AVISO DE SEGURIDAD PREVENTIVO

Estimado Consumidor Trek

Figure 1.
Quick release lever
open past 180°

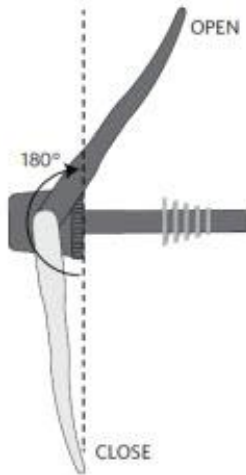
Gracias por su compra de una bicicleta Trek. Nuestros registros indican que usted puede haber comprado una bicicleta equipada con frenos de disco y una aguja delantera de liberación rápida que se abre pasado 180° (fig. 1).

Cualquier bicicleta Trek equipada con frenos de disco y una aguja delantera de liberación rápida que pueda abrir a más allá de 180º y que este en contacto con el freno de disco. Si no está seguro si su bicicleta tiene esta combinación, por favor llévela a su distribuidor Trek local para una inspección gratuita.

Esta nota contiene información importante sobre qué hacer si usted tiene una de las bicicletas así equipadas. Su seguridad es muy importante para nosotros. Por lo tanto, si lo desea, Trek reemplazará la aguja delantera de liberación rápida en la bicicleta afectada de forma gratuita. Esto incluye la sustitución de la aguja delantera de liberación rápida especialmente diseñada, con golillas instalada previamente en su bicicleta.

Si usted es dueño de una bicicleta que se ve afectada por este llamado y opta por la sustitución de una aguja delantera de liberación rápida, Trek le proporcionará a través del distribuidor la sustitución de la aguja delantera e instalación gratuita .

Figure 2.
Quick release lever caught
in front disc brake

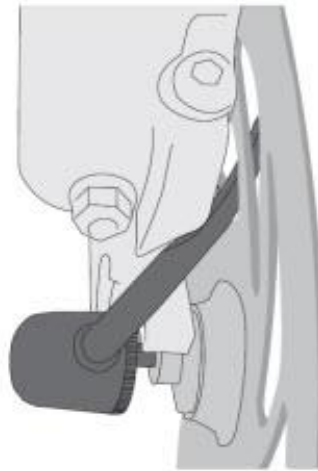
Si la aguja delantera está mal ajustada o queda en posición abierta en una bicicleta que tiene un freno de disco delantero, la palanca de la aguja delantera de liberación rápida podría atascarse en el disco delantero (Fig. 2). Si esto sucede, la rueda delantera podría separarse o frenar repentinamente y el ciclista podría perder el control de la bicicleta.

Trek quiere que usted esté seguro. Usted siempre debe ajustar correctamente la aguja delantera de liberación rápida en su bicicleta antes de conducir. El Manual del propietario Trek contiene instrucciones detalladas para la instalación y remoción de la aguja delantera de liberación rápida. Si usted no tiene un Manual de propietario de Trek, consulte a su distribuidor local Trek.
